ПАСПОРТ ДОСТУПНОСТИ ОСИ

МАОУ Новосибирского района
Новосибирской области - лицей № 13 п. Краснообск

**АКТ ОБСЛЕДОВАНИЯ
объекта социальной инфраструктуры
К ПАСПОРТУ ДОСТУПНОСТИ ОСИ
№ 1**

Путь к главному (специализированному) входу в здание

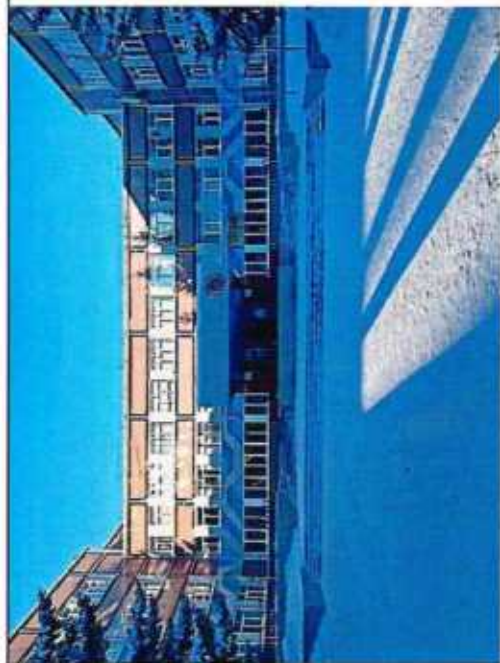
- ширина полосы движения - при наличии площадок для разъезда ИК (карманов)	м	2,0 Допустимо 1,2	более 2,0	К		П.5.1.7. СП 59.13330.2020
--	--	---	---------------------------------	-----------	---	---	------------------------------

П.5.1.9. СП 59.13330.2020
	- высота бордюра	м	не менее 0,05	соответствует	С						
	Съезды с тротуаров: уклон		1:12	Не требуются							
	вблизи зданий и в затесненных местах		Допускается 1:10								
	Рельефная (тактильная) полоса перед опасным участком (лестничным маршем, пешеходным	см		отсутствует	С						П.5.1.10. СП 59.13330.2020

Вход на территорию огорожен, ограничен металлическим ограждением. Ширина калитки незначительно отклоняется от требований нормативов (86 см). Несоответствие п. 6.2.4. СП 59.13330.2020. Допустимо оставить в варианте исполнения.	К	Разработать порядок (схему движения) беспрепятственного прохода посетителей из числа МПН, в том числе, передвигающихся на колясках на территорию. Оказывать помощь со стороны ответственных сотрудников при передвижении по прилегающей территории.	Организационные мероприятия

1.2	Путь (пути) движения на территории				Отсутствует система средств информационной поддержки и навигации на всех путях движения, доступных для МГН. (п. 5.1.3 СП 59.13330.2020).	К, О, С, Г, У	На путях движения, установить информационные указатели, и таблички о пути движения, к доступному входу, в соответствии с ГОСТ Р 56305-2018, ГОСТ Р ГОСТ Р 52131-2019.	Текущий ремонт

1.4	Пандус (наружный)	нет			Лестничный марш не дублирован пандусом (Несоответствие п. 5.1.14	К, О	Оборудовать лестничный марш пандусом. Пандус должен соответствовать п. 5.1.14-5.1.17 СП	Текущий ремонт

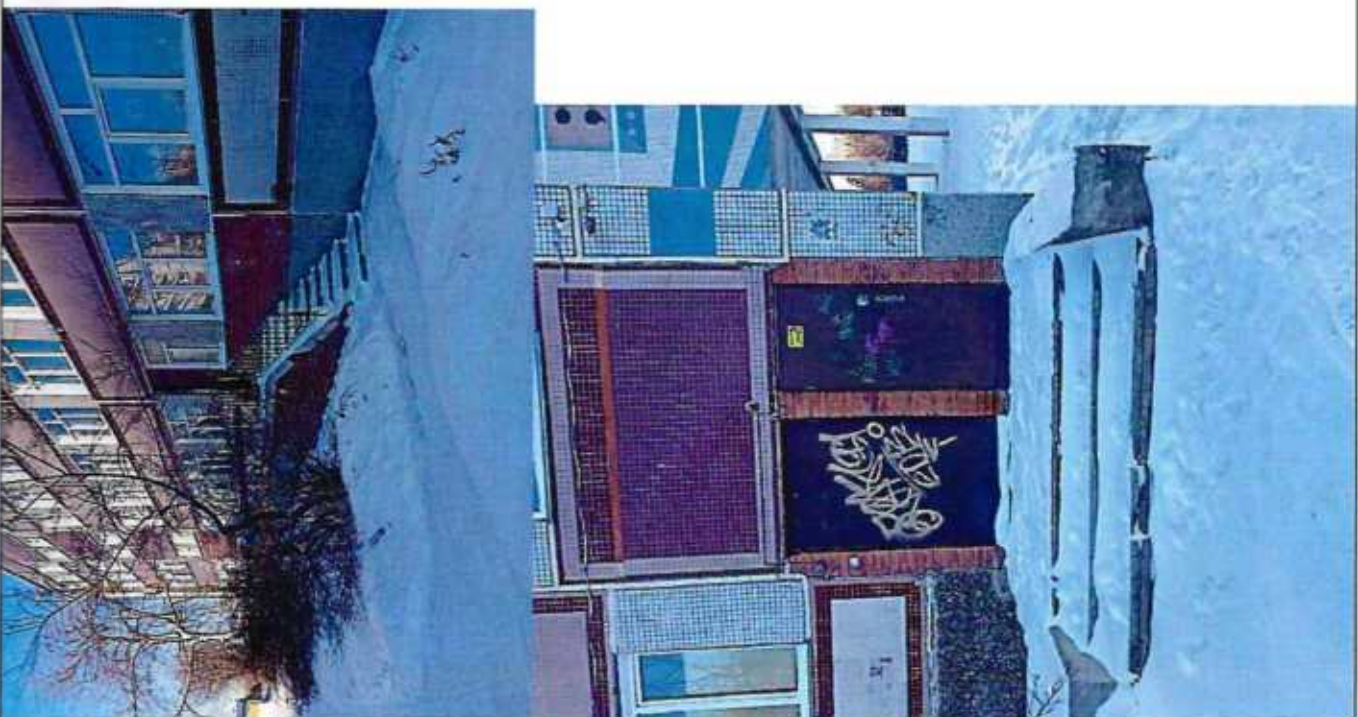
дверными проемами, входами на лестницы, поворотами (на расстоянии)									
Единообразные геометрия и размеры ширины проступи, высоты подьема			наличие	наличие – высота – 12/15, ширина проступи – 30	С			П.6.2.8. СП 59.13330	
Поручни с двух сторон			наличие	Отсутств ует; на отдельны х – с одной стороны	O,C			П.6.2.11 СП 59.13330.2020

- высота поручней	см	90 (допусти мо 85-92)		-	O,C			П.6.2.11. СП 59.13330.2020	
- завершающие части поручней	см	Длиннее лестничн ого марша на 30 (допусти мо 27-33)		-	O,C			П.6.2.11. СП 59.13330.2020

3.1	Коридоры (вестибю ли, холлы)	есть			Соответствует		Не требуется	
3.2	Лестница (внутри здания)	есть			На проступях краевых ступеней лестничных маршей отсутствует одна или несколько противоскользящих полос, контрастных с поверхностью ступени, общей шириной 0,08–0,1 м. Несоответствие п. 6.2.8.СП 59.13330.2020	С	На проступях краевых ступеней лестничных маршей нанести одну или несколько противоскользящих полос, контрастных с поверхностью ступеней, общей шириной 0,08–0,1 м, расстояние между краем контрастной полосы и краем проступи ступени – не более 0,04 м (допустимо применение контрастных противоскользящих полос с фотолюминисцентным покрытием).	Текущи й ремонт
					На лестничных маршах не обеспечена информация для инвалидов с нарушениями зрения о приближении к зонам повышенной опасности - лестницам, устройством тактильных наземных указателей по ГОСТ Р 52875. Не обеспечена непрерывность этой информации для посетителей с нарушениями зрения. Несоответствие п.	С	На всех лестничных маршах смонтировать тактильные напольные предупреждающие указатели по ГОСТ Р 52875-2018 (Предупреждающий указатель «Внимание, прямо по ходу движения — лестничный марш или многомаршевая лестница»)	Текущи й ремонт

3.6	Пути эвакуации (в т.ч. зоны безопасности)	есть		Пути эвакуации не соответствуют нормативам доступности для МГН. Выходы требуют общего ремонта. На всех выходах имеются перепады высот в виде лестничных маршей, не оснащенных поручнями, ненормативных порогов, дверные проемы не соответствуют по ширине, не имеют контрастного оформления. Несоответствие 6.2.21, 6.2.23, 6.2.24 СП 59.13330.2020., На проступах верхней и нижней ступеней каждого марша эвакуационных лестниц отсутствуют контрастные или контрастные фотолюминесцентные полосы в соответствии с требованиями 6.2.8. Несоответствие п. 6.2.29 СП 59.13330.2020. Необходимо разработать технические и организационные решения для быстрой эвакуации МГН с этажей в случае ЧС.	все	На перспективу запланировать проектирование общего ремонта эвакуационных выходов первого этажа для обеспечения беспрепятственной эвакуации инвалидов с нарушениями опорно-двигательного аппарата, включая инвалидов, передвигающихся на колясках. Оснащение лестничных маршей эвакуационных выходов поручнями; оснащение дверных проемов на эвакуационных выходах контрастным оформлением в сравнении со стеной. На проступах верхней и нижней ступеней каждого марша эвакуационных лестниц нанести контрастные или контрастные фотолюминесцентные полосы в соответствии с требованиями 6.2.8. СП 59.13330.2020. Приобретение эвакуационных кресел для быстрой эвакуации посетителей из числа МГН с верхних этажей. Выполнять регламент оказания ситуационной помощи инвалидам в чрезвычайных ситуациях, проводить регулярный плановый инструктаж и обучение персонала.	Капитальный/текущий ремонт, приобретение оборудования, организация мероприятий

ОБЩИЕ требования к зоне			Определяется наиболее рациональный (короткий и удобный) путь к зоне целевого назначения.	К, О, С, Г, У	Определить и обустроить наиболее рациональный (короткий и удобный) путь к зоне целевого назначения. Привести в соответствие с СП 59.13330.2020, СП 42.13330.2016.
--	-------------------------	--	--	--	---------------	---

Вариант I – зона обслуживания инвалидов

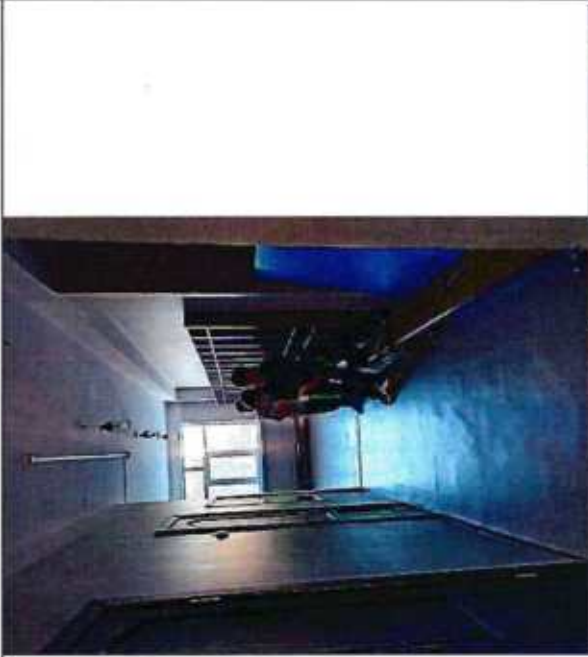
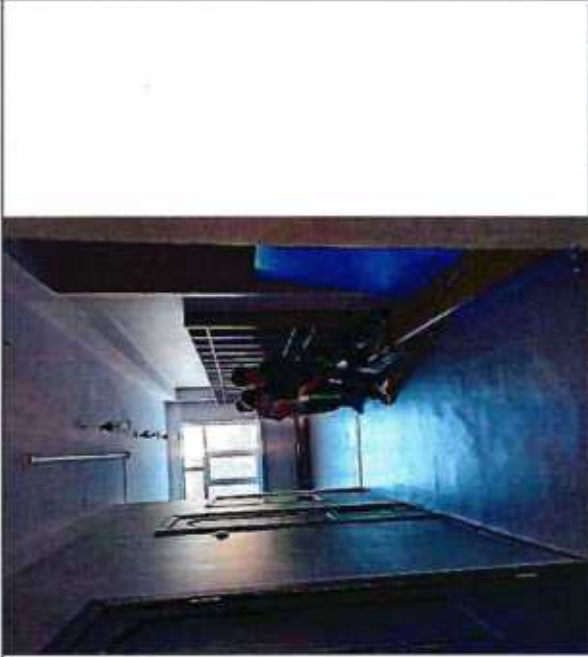
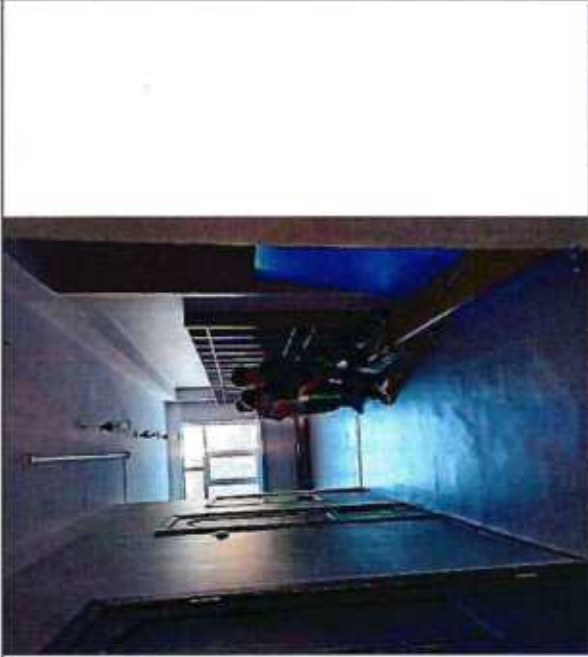
1 этаж									
Место сотрудника охраны									
м					0,85-1,1				
					1,0				
					К,О

Высота оборудования	м	0,80-0,85	Младшие классы - высота стойки 75 Высота вешалок 122, 185; Старшие классы - Высота вешалок 1,85	К,О		П. 8.1.7. СП 59.13330.20 20
	Спортивный зал - ширина дверного проема в свету	м	Не менее 0,9	0,8	К		П.6.2.4. СП 59.13330.20 20
	- высота порога	м	не более 0,014	0,2	К,О,С		П.6.2.4. СП 59.13330.20 20
	Подходы к оборудованию и мебели по ширине	м	не менее 0,9	соответствует	К		6.2.2. СП 59.13330.20 20

| № п/п | Наименование функционально-планировочного элемента | Наличие элемента | | | Выявленные нарушения и замечания | | Работы по адаптации объектов | |
|-------|--|------------------|------------|--------|---|---|--|----------------------|
| 4.1 | Кабинетная форма обслуживания | есть | | | В помещении гардероба высота вешалок превышает установленные норматив для доступа учащегося на коляске (Несоответствие п. 8.1.7 СП 59.13330.2020) | К | Смонтировать несколько крючков вешалок в зоне гардероба с учетом доступа к ним инвалидов, передвигающихся на колясках. | Текущий ремонт работ |
